PLAN LOCAL D'URBANISME

Notice de présentation

Approbation du Plan Local d'Urbanisme	Délibération du Conseil municipal en date du 10 avril 2015
Modification simplifiée n°1 du PLU	Prescrite par arrêté municipal n°10801 du 14 novembre 2017 Approuvée par délibération de l'Assemblée Métropolitaine du 27 mars 2018
Déclaration d'utilité publique n°1	Arrêté préfectoral du 9 octobre 2024
Modification n°1 du PLU	Prescrite par arrêté métropolitain n°AP 24/165 du 04 décembre 2024 Approuvé par délibération de l'Assemblée Métropolitaine du 18 décembre 2025

- **Création de l'emplacement réservé n°5bis**

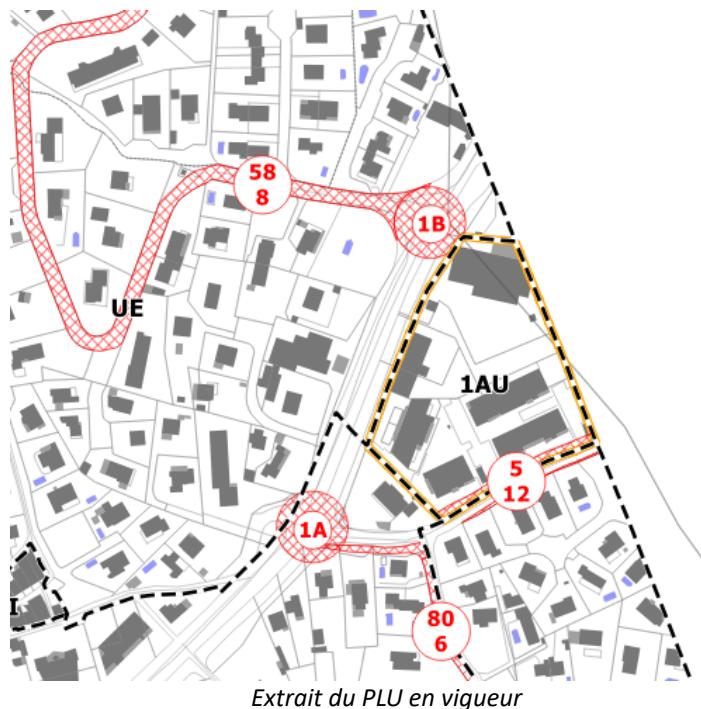
Dans le PLU en vigueur, l'emplacement réservé n°5 prévoit l'élargissement à 12m de la RD2216, de la RD559 à la limite communale avec La Seyne-sur-Mer. L'élargissement de la voie a été réalisé sur la portion située au sud de la zone 1AU. L'ER est donc supprimé. Toutefois la portion située à l'ouest, entre le giratoire de l'avenue du Maréchal Juin (RD 559) nécessite d'être gérée par un emplacement réservé afin de poursuivre l'élargissement à 12m de la RD 2216 et RD559. Il est donc proposé de créer un emplacement réservé n°5bis afin de garantir la continuité de l'aménagement prévu et la finalisation de cet élargissement de voirie.

- **Création d'un emplacement réservé n°220 : équipements à destination d'enfants**

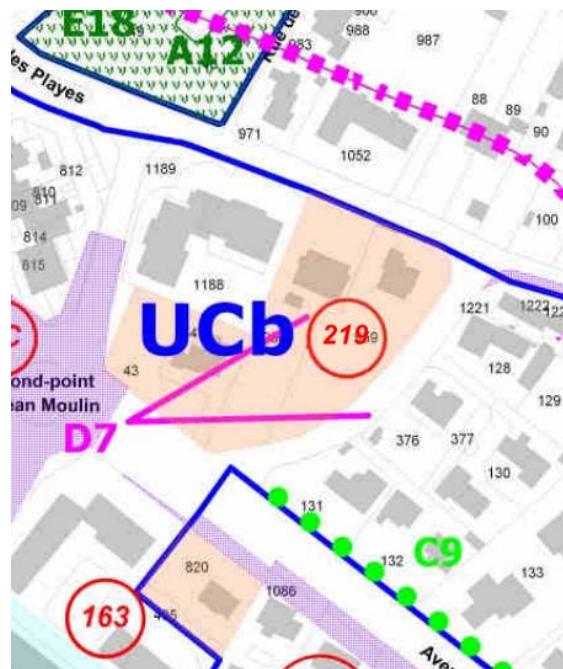
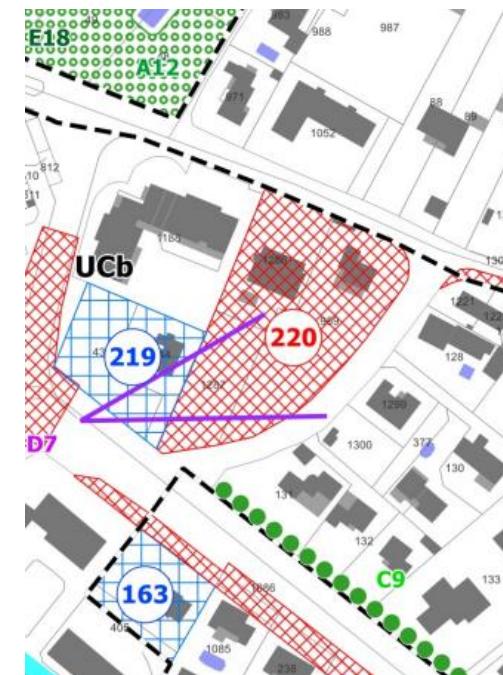
Un emplacement réservé n°220 est créé en vue de la réalisation d'un secteur d'équipement à destination d'enfants (école, crèche, pouponnière, ...) dans le quartier les Hoirs Nord, d'une superficie de 3 530 m².

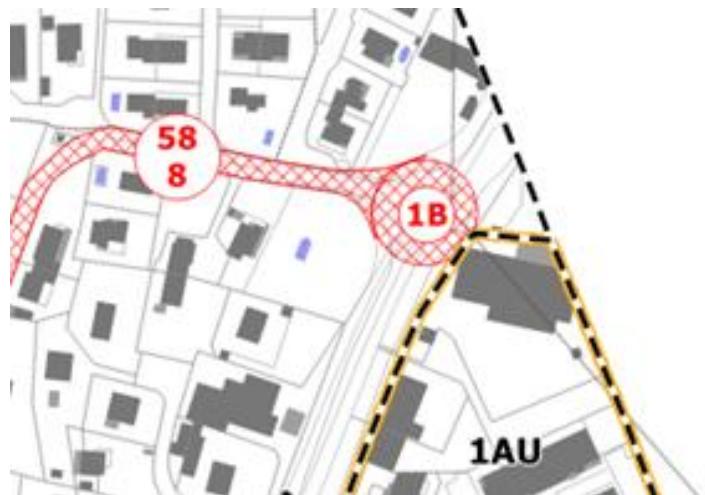
L'emplacement réservé n°1 A relatif à l'aménagement du carrefour de la RD559 « Col d'Artaud » est supprimé dans la mesure où le giratoire a été réalisé.

- Suppression de l'emplacement réservé n°1 E

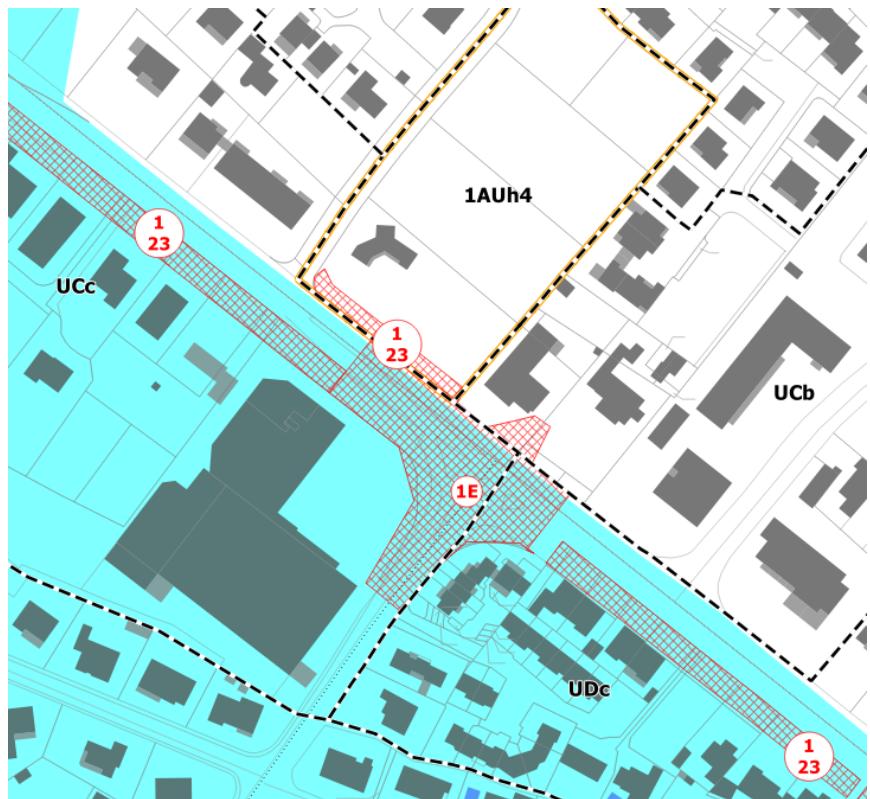
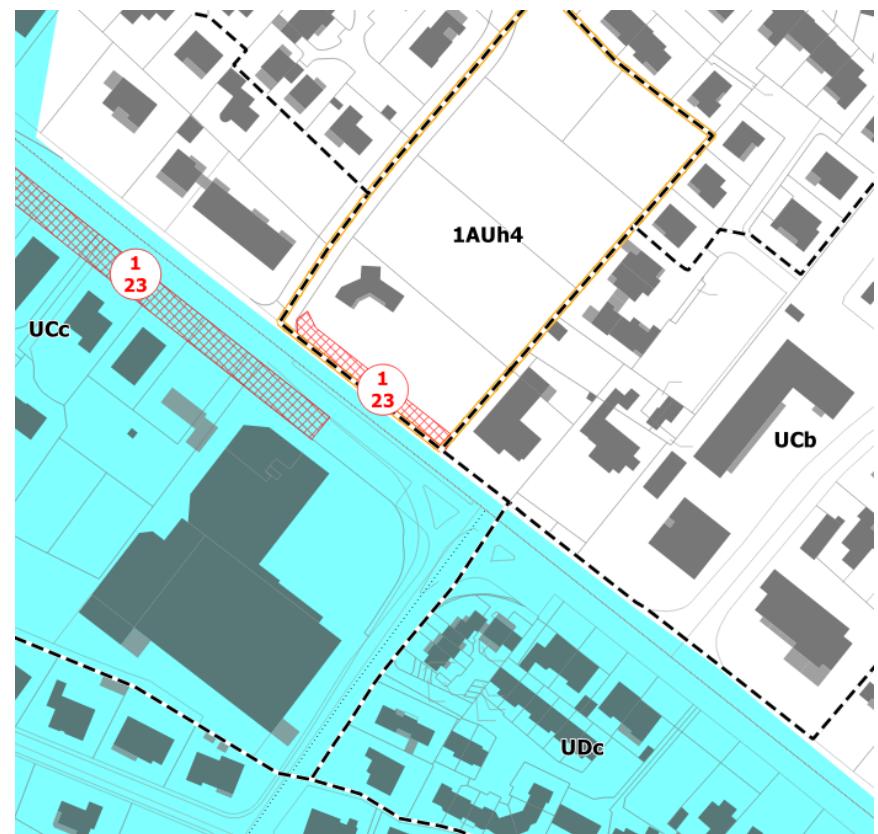
L'emplacement réservé n°1 E relatif à l'aménagement du carrefour de la RD559 « Mas d'Ixelles » est supprimé dans la mesure où cet aménagement a été réalisé.

- Suppression de l'emplacement réservé n°1F

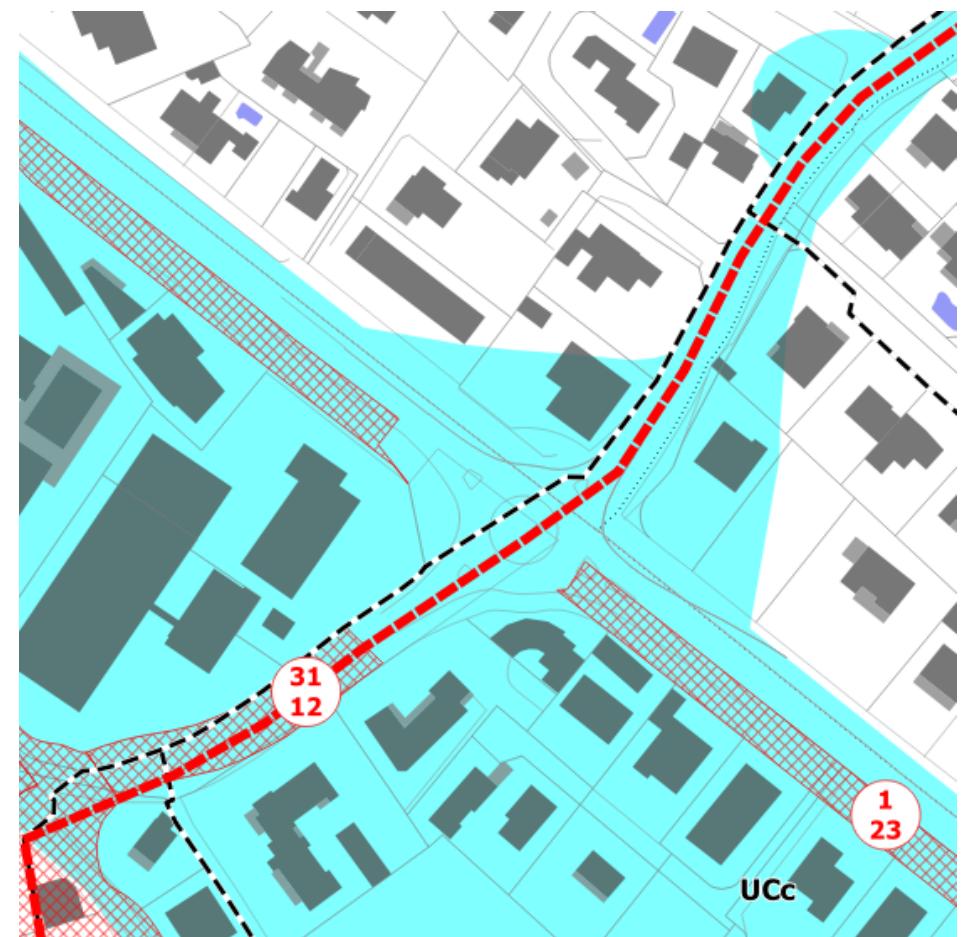
L'emplacement réservé n°1 F relatif à l'aménagement du carrefour de la RD559 « Augias » est supprimé dans la mesure où cet aménagement a été réalisé.

- Suppression de l'emplacement réservé n°2 C

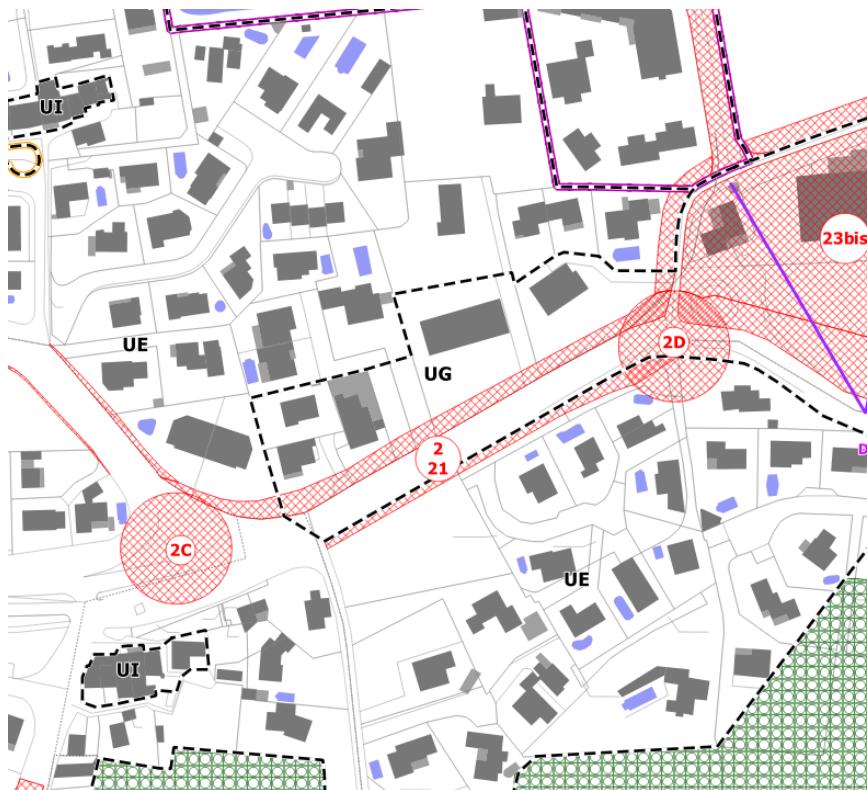
L'emplacement réservé n°2 C relatif à l'aménagement du carrefour de la RD63 et la rue du Président John Kennedy est supprimé dans la mesure où cet aménagement a été réalisé.

- Suppression de l'emplacement réservé n°2 D

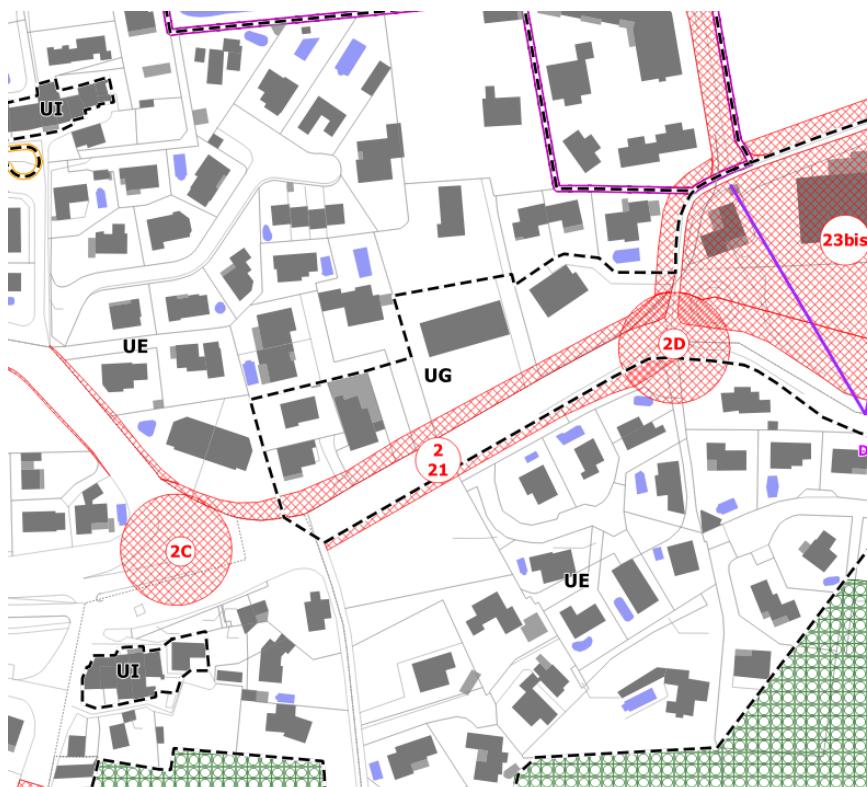
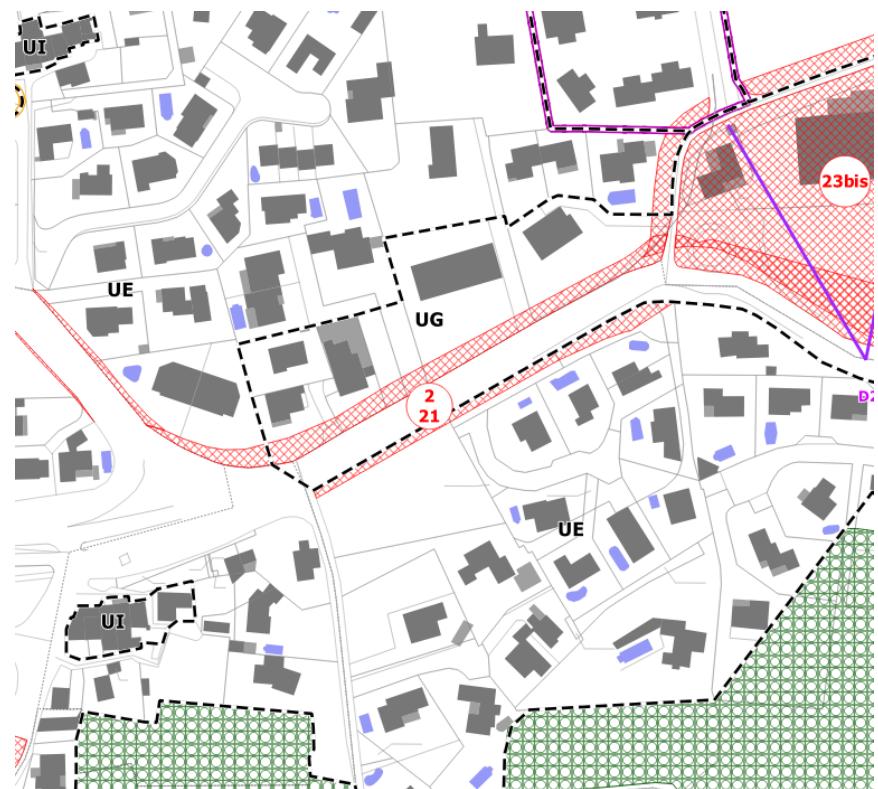
L'emplacement réservé n°2 D relatif à l'aménagement du carrefour de la RD63 « secteur Pertuade » est supprimé dans la mesure où le giratoire a été réalisé.

- Suppression de l'emplacement réservé n°5

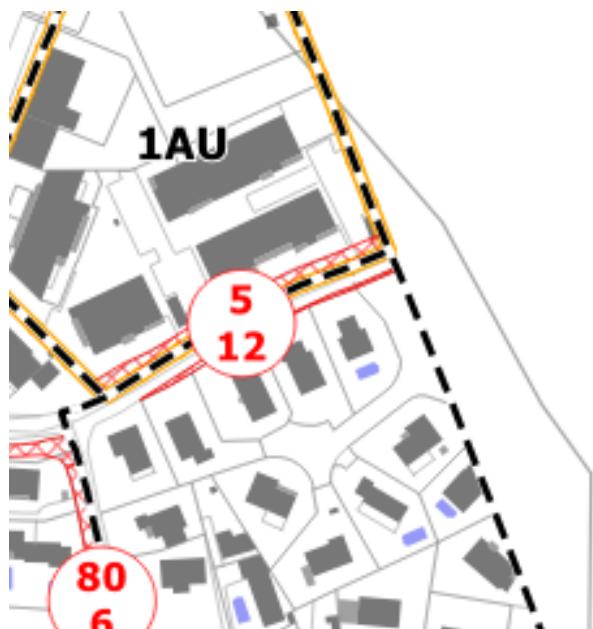
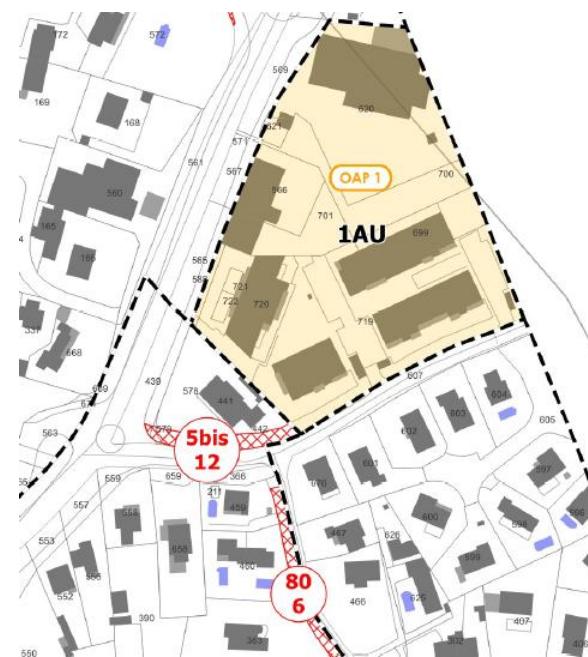
Dans le PLU en vigueur, l'emplacement réservé n°5 prévoit l'élargissement à 12m de la RD2216, de la RD559 à la limite communale avec La Seyne-sur-Mer. L'élargissement de la voie a été réalisé sur la portion située au sud de la zone 1AU. L'ER est donc supprimé Toutefois la portion située à l'ouest et le giratoire de l'avenue du Maréchal Juin (RD 559) nécessite d'être grevée par un emplacement réservé afin de poursuivre l'élargissement à 12m de la RD 2216 et RD559. Il est donc proposé de créer un emplacement réservé n°5bis afin de garantir la continuité de l'aménagement prévu et la finalisation de cet élargissement de voirie.

- Suppression de l'emplacement réservé n°61

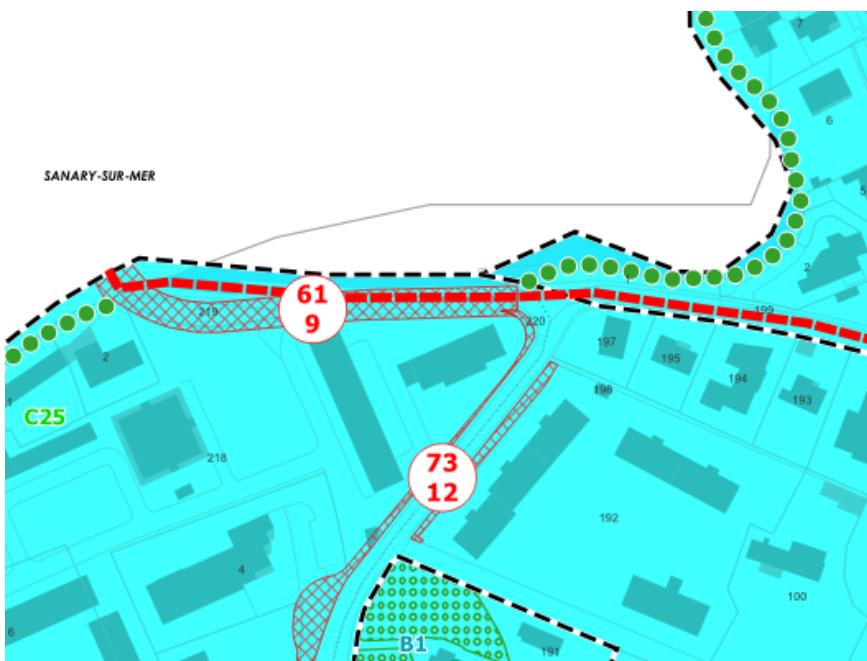
L'emplacement réservé n°61 au bénéfice du Département et visant à la création d'un pont de franchissement de la Reppe de 9m est supprimé en ce que l'ouvrage a été réalisé.

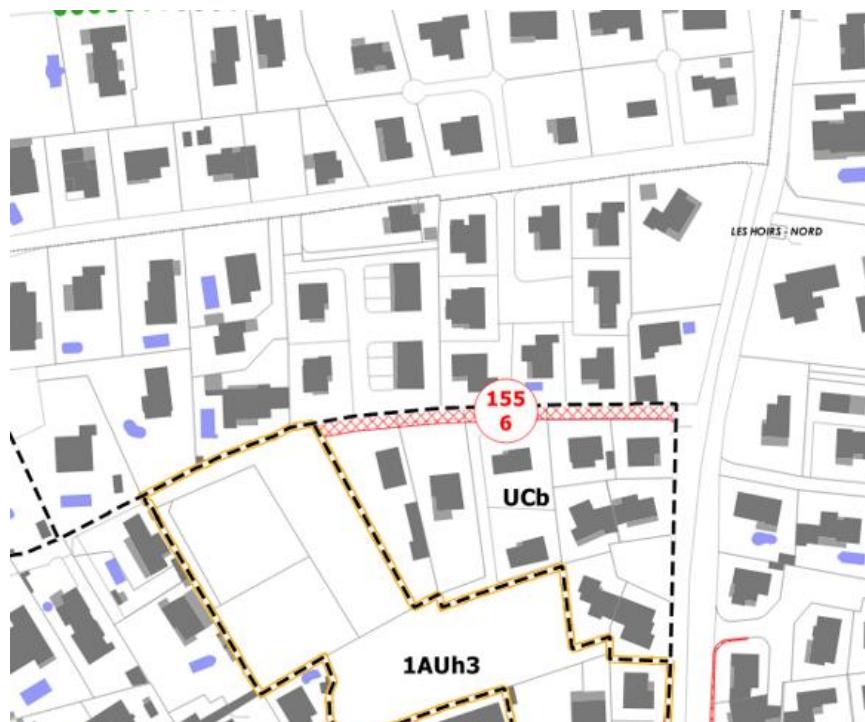
L'emplacement réservé n°128 relatif à l'aménagement d'un espace public de proximité entre le hameau Antelme et les écoles au bénéfice de la commune est supprimé dans la mesure où les travaux ont été réalisés.

- Suppression de l'emplacement réservé n°191

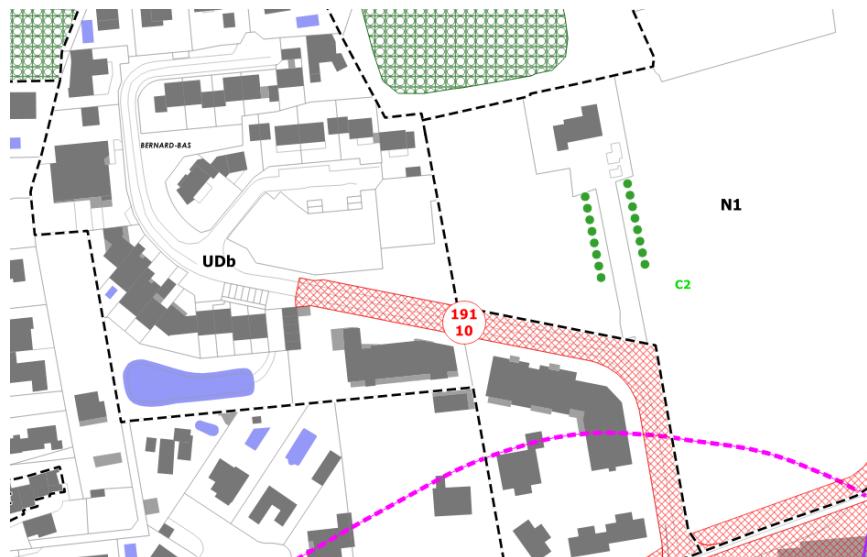
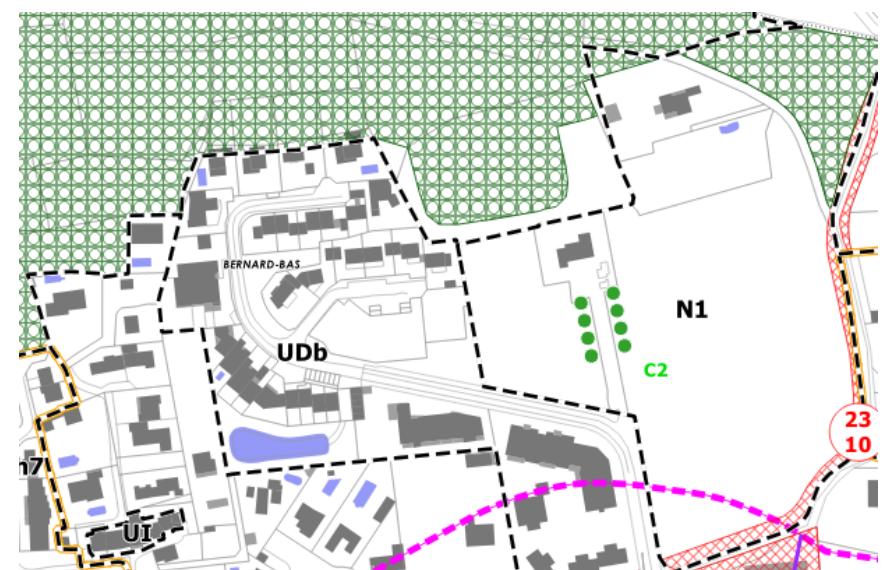
L'emplacement réservé n°191 correspondant à la création d'une voie de 10m à partir du chemin de la Pertuade est supprimé dans la mesure où le projet a été réalisé.

- Suppression de l'emplacement réservé n°206

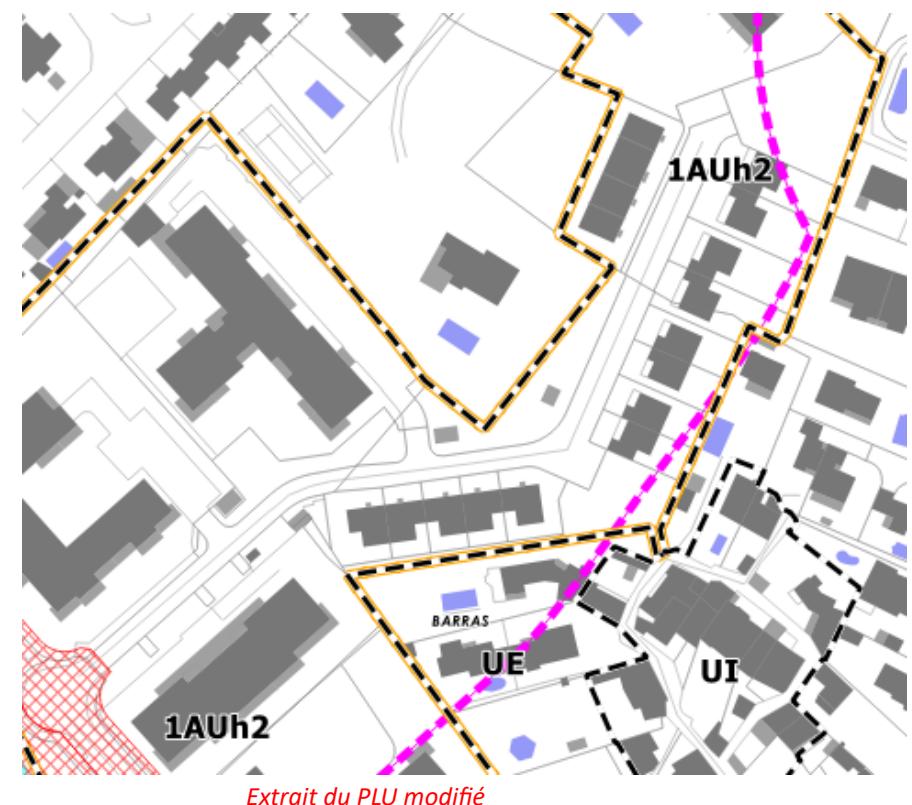
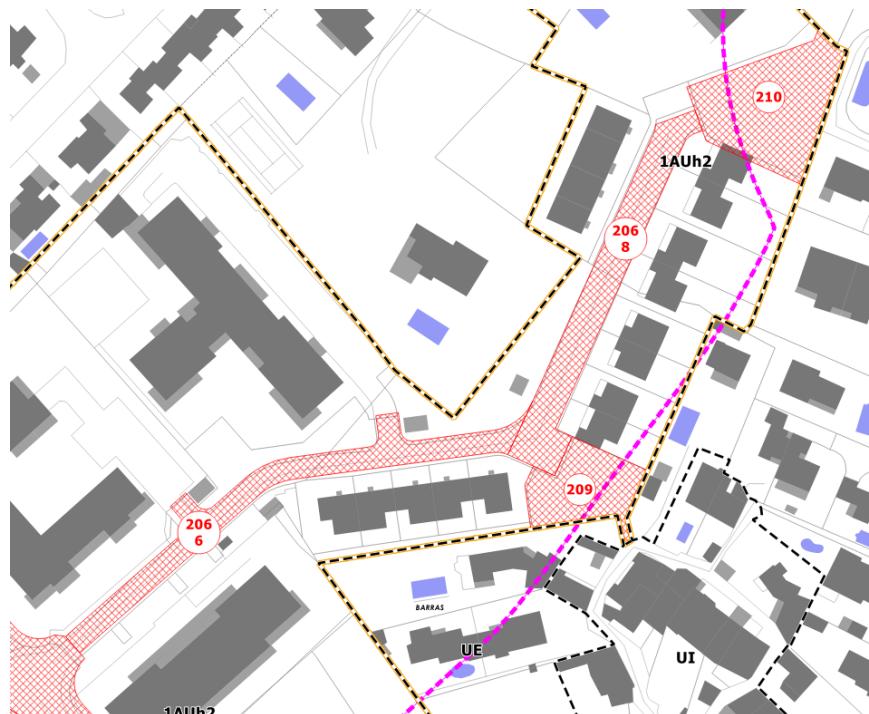
L'emplacement réservé n°206 lié à la création d'une voie de desserte de 6 à 8m dans le secteur Barras est supprimé dans la mesure où le projet a été réalisé.
